工程指示 / 要求簡箋 (E.I.)

工程指示編號: 62/1066/9 修改版次:
 工程編號: 3832 工程名稱: 觀塘裕民坊
 工程項目: 維修舊用鋁窗樣辦
 收件人: 偉馬 發件人: Jossie 日期: 19/9/19

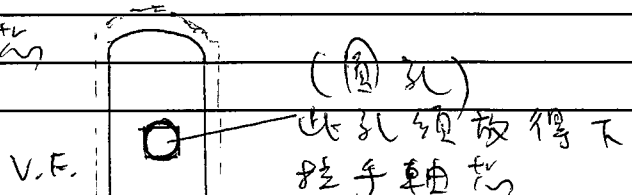
由於走廊維修窗現有之 2017-MD 拉手阻礙

Promat 板之安裝, 理想改為不裝拉手, 煩請

用 2mm 鋁板做鋁窗, 尺寸跟拉手座一樣,

開孔位置為拉手軸心
之位置。

顏色: GC-DG-S3320x4

整件噴塗

鋁片尺寸跟拉手
2017-MD 之窗座
一樣
